DETERMINAZIONE DEL DIRIGENTE SERVIZIO VIA VINCA 13 settembre 2016, n. 161

**L. 241/1990 e smi, D.Lgs. 152/2006 e smi, L.R. 11/2001 e smi, L.R. 18/2012. Procedura di Valutazione di Impatto Ambientale e Valutazione di Incidenza – “Ricostruzione duna in località Ippocampo” Manfredonia (FG).**

**Proponente: Comune di Manfredonia (FG).**

Figura 2 - zona interessata dalla realizzazione del cordone dunale

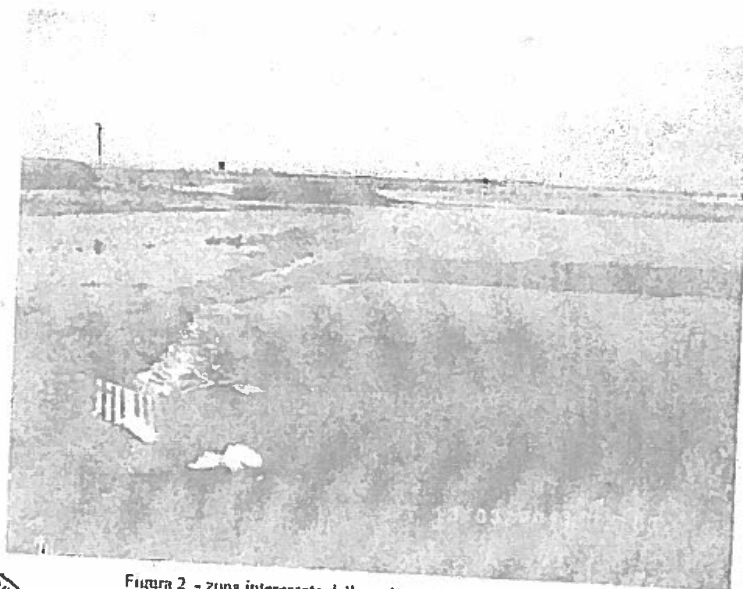
L'intervento, peraltro, va a ricostituire un elemento assente nelle zone adiacenti, perché totalmente eliminato per far posto alle attività balneari (figura 3). Pur facendo riferimento, l'osservazione VIA, sempre al piano di monitoraggio, l'intervento si può definire un vero e proprio intervento di **restauro ambientale** in cui si vanno a ricostituire habitat dunali e retrodunali, che possono avere solo un **effetto positivo** sulle componenti floristiche e faunistiche a favore dell'aumento della biodiversità.

Figura 4 - spiaggia di Ippocampo totalmente spianata con distruzione della duna

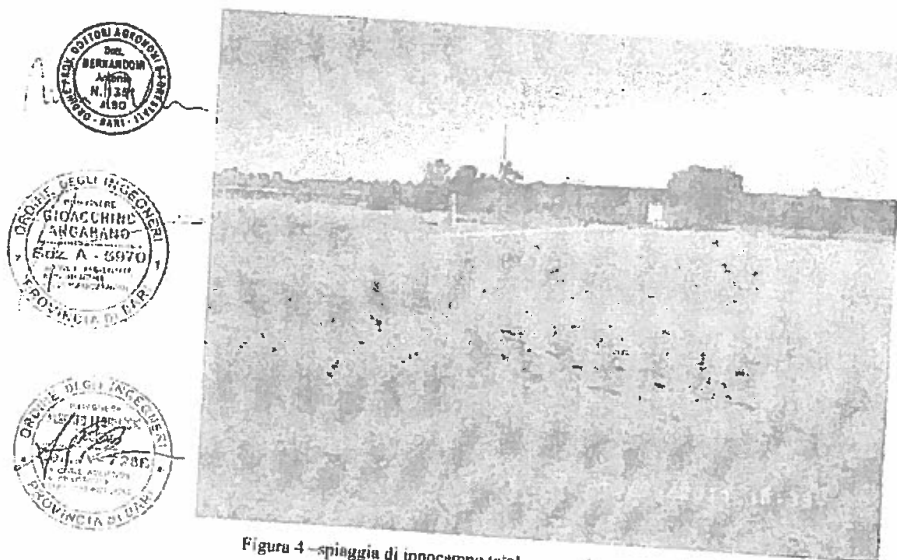
che risultavano ben sistemate e coltivate. In via incidentale si fa rilevare che la duna preesistente, come una qualunque duna, se da un lato tende a proteggere i territori retrostanti dalle azioni degli eventi meteorologici rilevanti, dall'altro, in effetti, toglie la visuale della linea di costa dai terreni retrostanti. Tale duna rappresenta una parzializzazione al godimento della vista del mare, ma tale era la situazione prima della distruzione della duna stessa e tale è la situazione di qualsiasi sito costiero caratterizzato da tale morfologia. Si ricorda che i cordoni dunali naturali raggiungono anche i 4-5 metri di altezza: se nella spiaggia adiacente alla zona d'intervento (figura 4) non avessero spianato le dune, nel villaggio dalla quota del piano di campagna non si vedrebbe il mare!

Anche per quanto concerne l'accesso diretto al mare una duna naturale o artificiale costituisce una limitazione all'accesso. E' da tenere presente che già in passato la duna costituiva un impedimento all'accesso diretto, così come per ogni duna naturale, e che tale limite può essere superato attraverso la creazione di percorsi obbligati preferenziali da realizzare anche nelle successive fasi (rampe, percorsi pedonali piste ciclabili ...). Fino a oggi l'accesso al mare non c'è stato e la passerella di raggiungimento della duna prevista dal progetto generale (ed eventualmente in questa sede, se imprescindibile, da recepire quale prescrizione), ne potrà permettere invece l'accesso con possibilità di passeggiare sulla massicciata e sdraiarsi. E' evidente che l'accesso, dal punto di vista della balneazione, rimane per le spiagge adiacenti, come avviene oggi.

Figura 1.1.6 – Relitti delle gabbionate lungo il litorale immediatamente a Sud di Ippocampo.

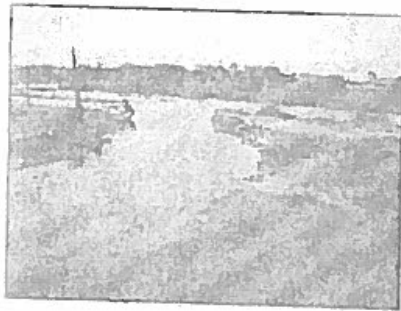
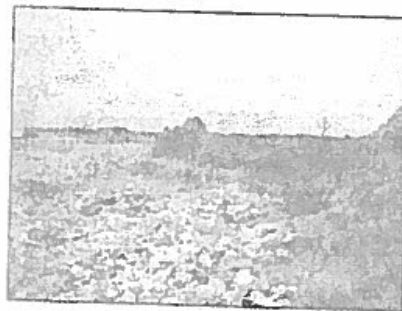
"degrada irreversibilmente la componente naturalistica della spiaggia". Come già detto e dettagliatamente descritto nell'All. A4, la situazione attuale è di assoluto degrado della spiaggia: oggi è quasi del tutto sparita e non è fruibile. Si riportano di seguito alcune immagini estratte dalla relazione citata.
